改善箇所説明図

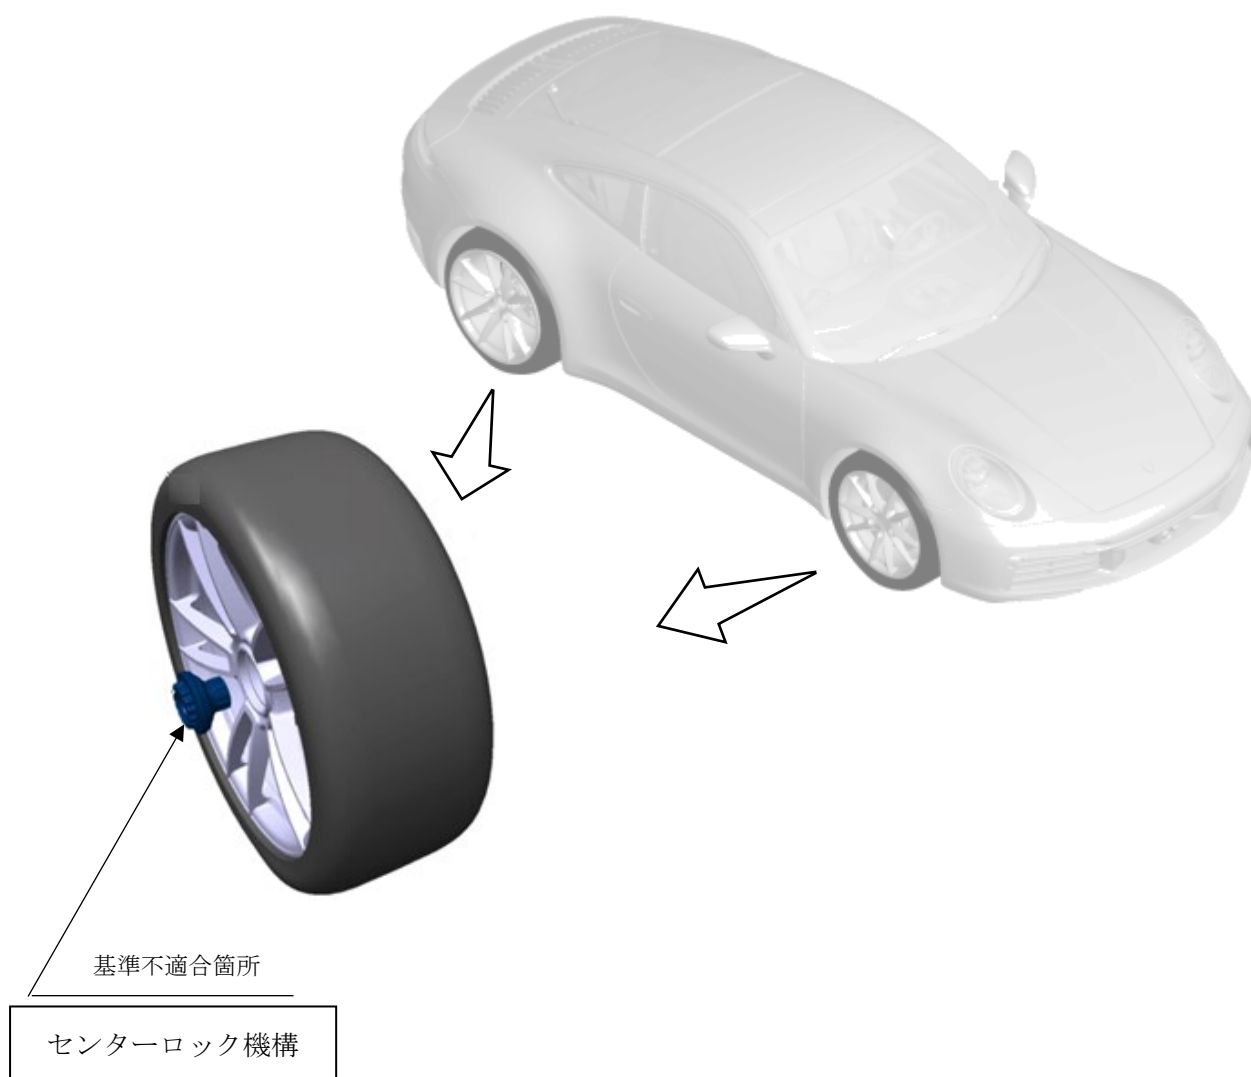
注：□内は仕様どおりに製造されていない部品を示す

ホイールを車軸に固定するセンターロック機構において、製造が不適切なため、仕様どおりになっていないものがある。そのため、そのままの状態で使用を続けると、センターロックが破損し、最悪の場合、ホイールが脱輪するおそれがある。

全車両、前後左右ホイールのセンターロック機構を点検し、点検結果に応じセンターロック機構を良品と交換する。

識別： 改善済車両には車台番号打刻の9桁目の下に黄色ペイントを塗布する。
